**Verslag huishoudelijke elektrische installatie op laagspanning en zeer lage spanning****Algemeen:**

Referentie: 008-20260610-04	Datum controle: 10/06/2026
Keurder: 008

Eigenaar: Jan Vanderhoeven	EAN-code: 541448820061400960
Adres installatie: St-Pietersstraat 4, 3110 - Rotselaar	Nummer teller(s): 1SAG1100910738
	Distributienetbeheerder installatie: Fluvius
Datum uitvoering installatie:	☒ Vóór 01/10/1981 ☐ Tussen 01/10/1981 en 01/06/2020 ☐ Vanaf 01/06/2020
Type:	☒ Wooneenheid ☐ Niet-huishoudelijk ☐ PV ☐ Batterij ☐ Laadpaal

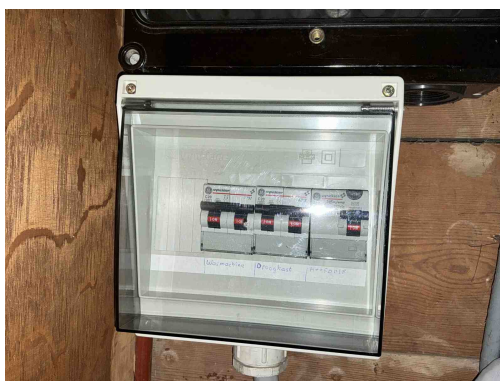
B17 - De voedingsspanning is niet op elk bord vermeld (Boek 1: 3.1.3.3).
Opmerking: Oa bord 1, bord 2

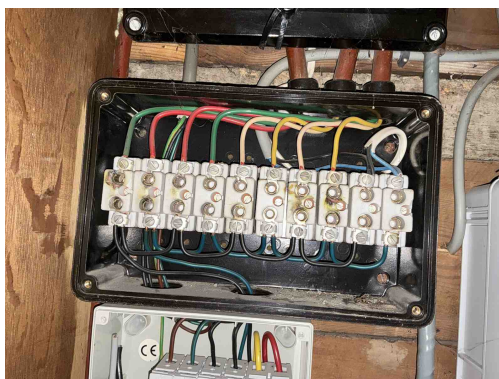
B17 - De voedingsspanning is niet op elk bord vermeld (Boek 1: 3.1.3.3).
Opmerking: Oa bord 1, bord 2

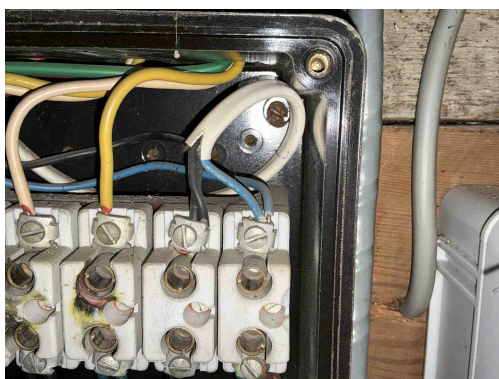
B30 - De houder van de beveiliging in een huishoudelijke ruimte is niet voorzien van aangepaste kalibreerelementen (Boek1: 5.3.5.5).

Opmerking: Oa bord 2

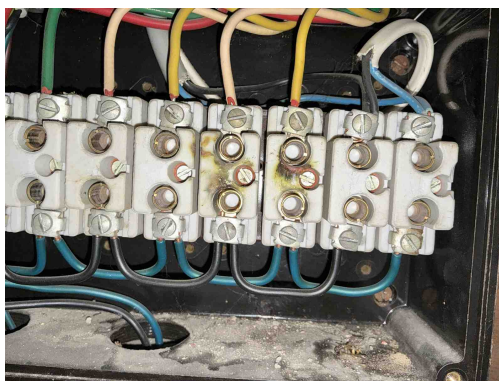
C38 - Het gebruikte kabeltype (snoerkabel) voldoet niet aan de specificaties die van toepassing zijn op voedingsleidingen voor vaste installatie (Boek 1: 1.4.2.1, 5.2.6.2).

Opmerking: Oa bord 2

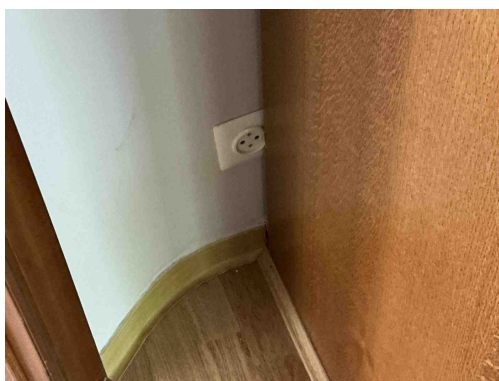
B14 - Abnormale opwarming van de beveiligingen, schakelapparatuur, aansluitklemmen (Boek 1: 4.4.1.1).

Opmerking: Oa bord 2

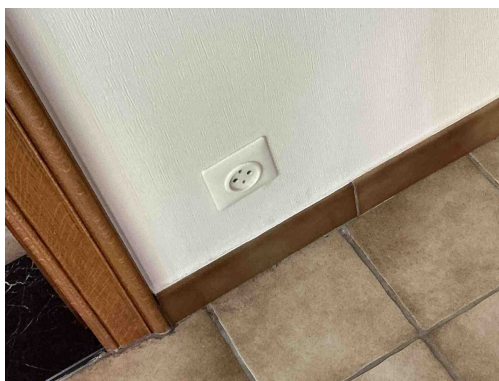
T11 - De contactdozen waarvan de toegekende stroomsterkte maximaal 16A en de toegekende spanning maximaal 250V bedraagt en niet bedoeld zijn voor de voeding van een of meerdere verbruikstoestellen voor een specifiek doel en niet geplaatst zijn in of op schakel- en verdeelborden, beschikken niet of IPXX-D (incl. gemeenschappelijke delen residentieel geheel) (Boek 1: 4.2.2.3/5.3.5.2).

A20 - Er bevindt zich een contactdoos zonder beschermingsgeleider in de elektrische installatie. Deze is niet geplaatst achter een differentieelstroombeschermingsinrichting met grote (max. 30mA) of zeer grote (max. 10mA) gevoeligheid.

Opmerking: Oa living, keuken, badkamer,...

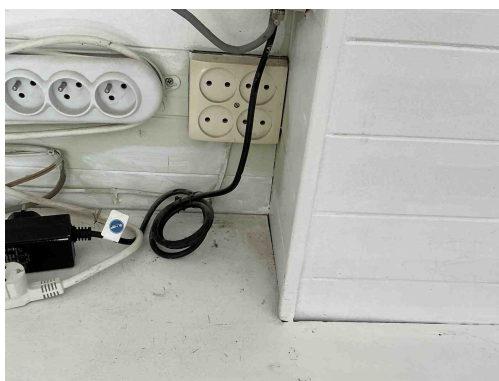
T11 - De contactdozen waarvan de toegekende stroomsterkte maximaal 16A en de toegekende spanning maximaal 250V bedraagt en niet bedoeld zijn voor de voeding van een of meerdere verbruikstoestellen voor een specifiek doel en niet geplaatst zijn in of op schakel- en verdeelborden, beschikken niet of IPXX-D (incl. gemeenschappelijke delen residentieel geheel) (Boek 1: 4.2.2.3/5.3.5.2).

A20 - Er bevindt zich een contactdoos zonder beschermingsgeleider in de elektrische installatie. Deze is niet geplaatst achter een differentieelstroombeschermingsinrichting met grote (max. 30mA) of zeer grote (max. 10mA) gevoeligheid.

Opmerking: Oa living, keuken, badkamer,...

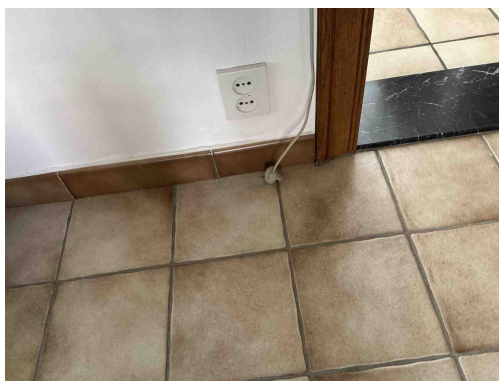
T11 - De contactdozen waarvan de toegekende stroomsterkte maximaal 16A en de toegekende spanning maximaal 250V bedraagt en niet bedoeld zijn voor de voeding van een of meerdere verbruikstoestellen voor een specifiek doel en niet geplaatst zijn in of op schakel- en verdeelborden, beschikken niet of IPXX-D (incl. gemeenschappelijke delen residentieel geheel) (Boek 1: 4.2.2.3/5.3.5.2).

A20 - Er bevindt zich een contactdoos zonder beschermingsgeleider in de elektrische installatie. Deze is niet geplaatst achter een differentieelstroombeschermingsinrichting met grote (max. 30mA) of zeer grote (max. 10mA) gevoeligheid.

Opmerking: Oa living, keuken, badkamer,...

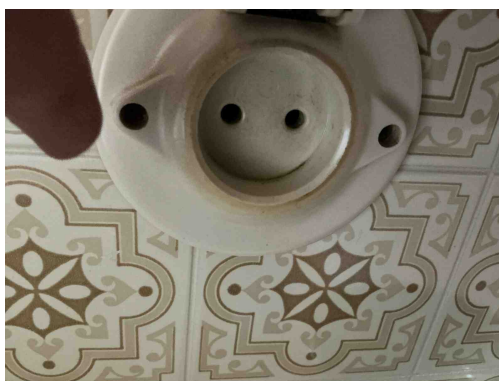
T11 - De contactdozen waarvan de toegekende stroomsterkte maximaal 16A en de toegekende spanning maximaal 250V bedraagt en niet bedoeld zijn voor de voeding van een of meerdere verbruikstoestellen voor een specifiek doel en niet geplaatst zijn in of op schakel- en verdeelborden, beschikken niet of IPXX-D (incl. gemeenschappelijke delen residentieel geheel) (Boek 1: 4.2.2.3/5.3.5.2).

A20 - Er bevindt zich een contactdoos zonder beschermingsgeleider in de elektrische installatie. Deze is niet geplaatst achter een differentieelstroombeschermingsinrichting met grote (max. 30mA) of zeer grote (max. 10mA) gevoeligheid.

Opmerking: Oa living, keuken, badkamer,...

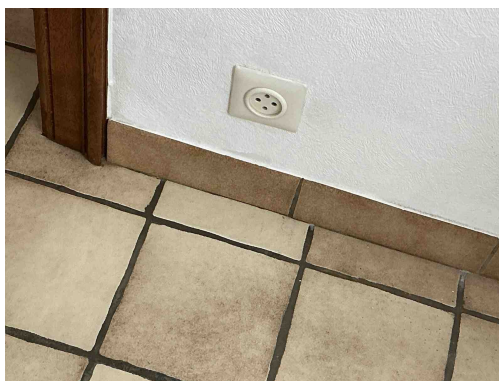
T11 - De contactdozen waarvan de toegekende stroomsterkte maximaal 16A en de toegekende spanning maximaal 250V bedraagt en niet bedoeld zijn voor de voeding van een of meerdere verbruikstoestellen voor een specifiek doel en niet geplaatst zijn in of op schakel- en verdeelborden, beschikken niet of IPXX-D (incl. gemeenschappelijke delen residentieel geheel) (Boek 1: 4.2.2.3/5.3.5.2).

A20 - Er bevindt zich een contactdoos zonder beschermingsgeleider in de elektrische installatie. Deze is niet geplaatst achter een differentieelstroombeschermingsinrichting met grote (max. 30mA) of zeer grote (max. 10mA) gevoeligheid.

Opmerking: Oa living, keuken, badkamer,...

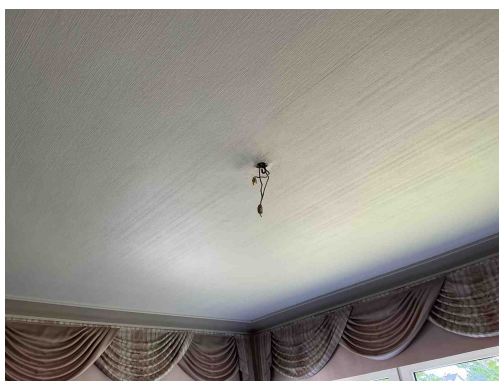
T11 - De contactdozen waarvan de toegekende stroomsterkte maximaal 16A en de toegekende spanning maximaal 250V bedraagt en niet bedoeld zijn voor de voeding van een of meerdere verbruikstoestellen voor een specifiek doel en niet geplaatst zijn in of op schakel- en verdeelborden, beschikken niet of IPXX-D (incl. gemeenschappelijke delen residentieel geheel) (Boek 1: 4.2.2.3/5.3.5.2).

A20 - Er bevindt zich een contactdoos zonder beschermingsgeleider in de elektrische installatie. Deze is niet geplaatst achter een differentieelstroombeschermingsinrichting met grote (max. 30mA) of zeer grote (max. 10mA) gevoeligheid.

Opmerking: Oa living, keuken, badkamer,...

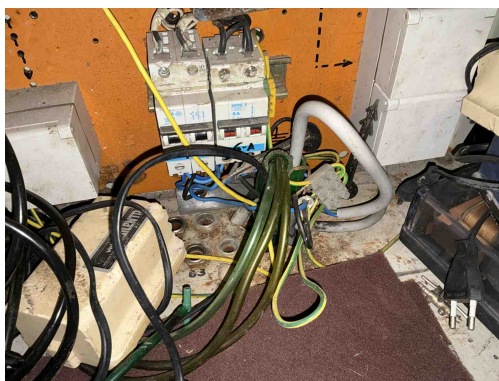
C21 - Het gebruik van geleiders van het type VOB, zonder bijkomende afscherming is niet toegestaan (Boek 1: 5.2.9.6).
Opmerking: Oa living, garage

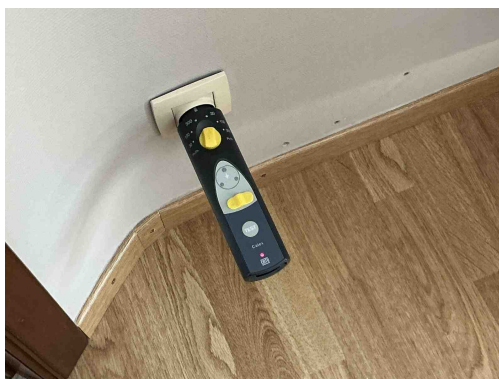
C21 - Het gebruik van geleiders van het type VOB, zonder bijkomende afscherming is niet toegestaan (Boek 1: 5.2.9.6).
Opmerking: Oa living, garage

C26 - De verbindingen zijn niet gebeurd in borden, in aftakdozen, aan de klemmen van contactdozen, schakelaars of in de verlichtingstoestellen (Boek 1: 5.2.6.1).
Opmerking: Oa garage

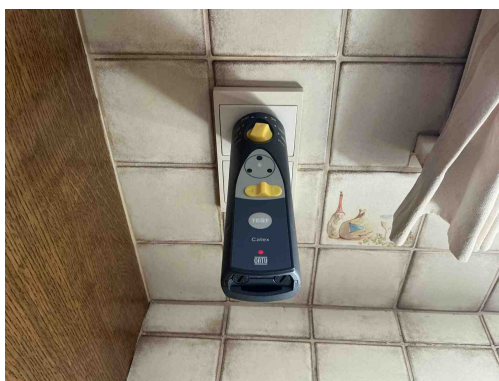
A16 - Er is geen continuïteit van de beschermingsgeleider van de contactdoos (Boek 1: 5.4.3.4).
Opmerking: Oa keuken, slaapkamer 1

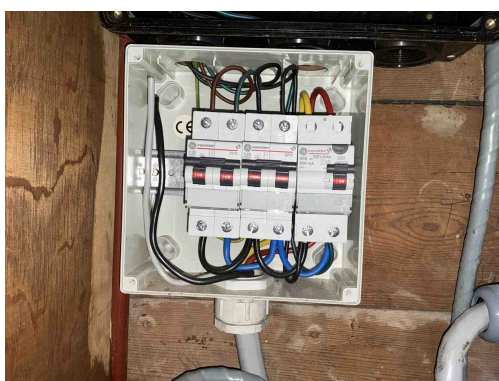
A16 - Er is geen continuïteit van de beschermingsgeleider van de contactdoos (Boek 1: 5.4.3.4).
Opmerking: Oa keuken, slaapkamer 1
